MRAe

**Avis délibéré
sur le projet de plan local d'urbanisme (PLU)
de la commune de Boulogne-Billancourt (92)
à l'occasion de sa révision**

N°MRAe APPIF-2024-011
du 31/01/2024

Synthèse de l'avis

Figure 2: Évolution du zonage introduite par la révision, source : EE, p. 12

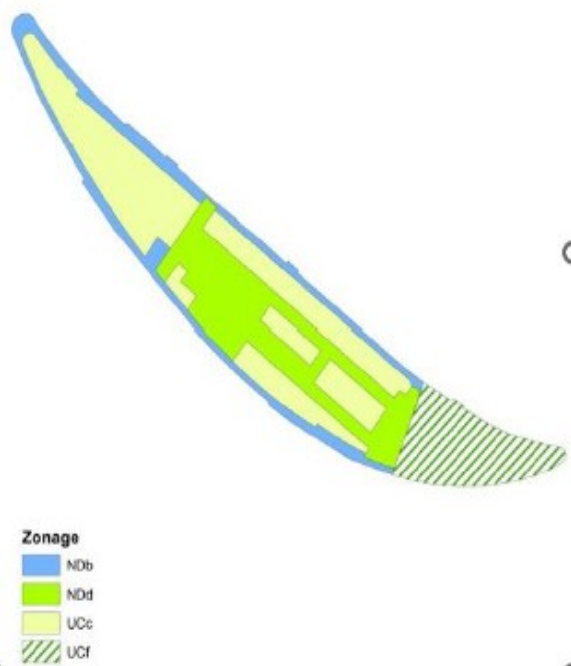
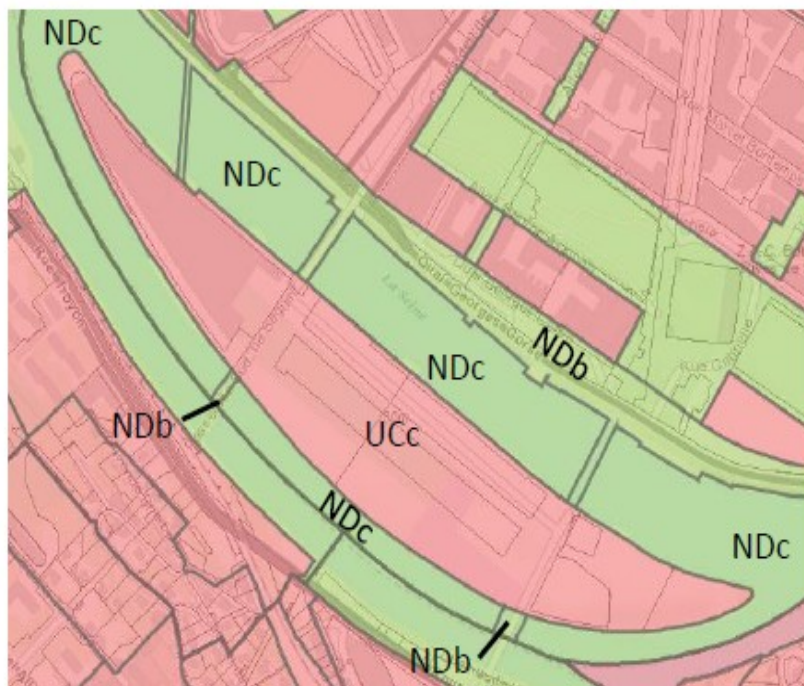
Les modifications apportées au PLU en vigueur (hormis le règlement) ne sont pas toujours présentées de manière apparente, ce qui ne permet pas de saisir précisément les évolutions introduites par la révision. Les pièces du PLU actuel ne sont pas versées au dossier (plan de zonage, PADD).

(4) L'Autorité environnementale recommande d'annexer au dossier l'ensemble des pièces du PLU antérieur à la révision de 2018 et de présenter un comparatif avant/après avec les modifications apparentes, pour permettre une meilleure compréhension du dossier.

Figure 3 : Insertion des constructions permises par le plan - vue depuis le quai Georges Gorse (Source EE p. 20)

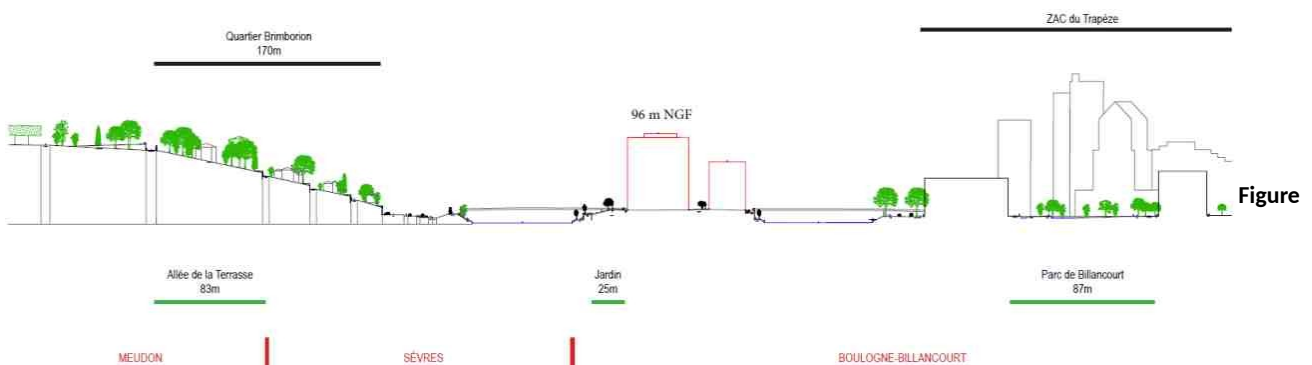
que l'évaluation d'un segment de l'île Seguin ne pouvait valoir pour l'ensemble de l'île. L'évolution du PLU sur l'île Seguin (secteur UCc nouvellement créé sur la totalité de l'île) permet notamment une augmentation notable des hauteurs maximales (jusqu'à 74 m NGF voire 96 m NGF ponctuellement, contre 55 m NGF auparavant, cf. p 107).

Or, les dates de prise de vue des photos ne sont pas indiquées et leur qualité est souvent médiocre (pixelisation visible, vue « écrasée » à cause du format panoramique, etc.). L'Autorité environnementale précise qu'une actualisation de ces prises de vue aurait été également utile afin d'illustrer l'évolution des paysages.

(7) L'Autorité environnementale recommande de compléter la présentation de l'état initial des paysages en présentant des vues datées et d'une qualité graphique suffisante, afin de mettre en évidence les évolutions.

La date des maquettes des projets n'est pas non plus fournie, ce qui ne permet pas d'identifier les différents projets dans le temps et dans l'espace, alors même qu'ils sont nombreux. De plus, les volumes uniformément blancs de la maquette numérique ne restituent pas la matérialité des futurs bâtiments et ne sont pas systématiquement insérés dans les photos du paysage existant – suivant le principe du « photomontage avant/après » (ex p. 20 - « l'insertion des constructions permises par le plan - vue depuis le quai Georges Gorse », reproduit Figure 3 du présent avis). Le cadrage en angle large proposé n'est pas favorable à une appréhension des échelles et aurait mérité, compte tenu des enjeux, de proposer plutôt plusieurs vues limitées à 60°, angle habituellement proposé pour restituer les caractéristiques de la vue humaine. Il serait ainsi souhaitable de reprendre les photos de comparaison sous un format plus adapté. Par ailleurs, des représentations volumétriques permettraient de mieux illustrer l'insertion des projets de l'île dans leur environnement en figurant mieux les rapports d'échelles.

(8) L'Autorité environnementale recommande de reprendre la présentation des perspectives des projets en les nommant explicitement, en les insérant systématiquement dans les photos du paysage existant (suivant le principe du photomontage avant/après), avec des angles de vue reflétant un champ de vision humain, et en les complétant par des représentations volumétriques afin de mieux figurer les rapports d'échelle.
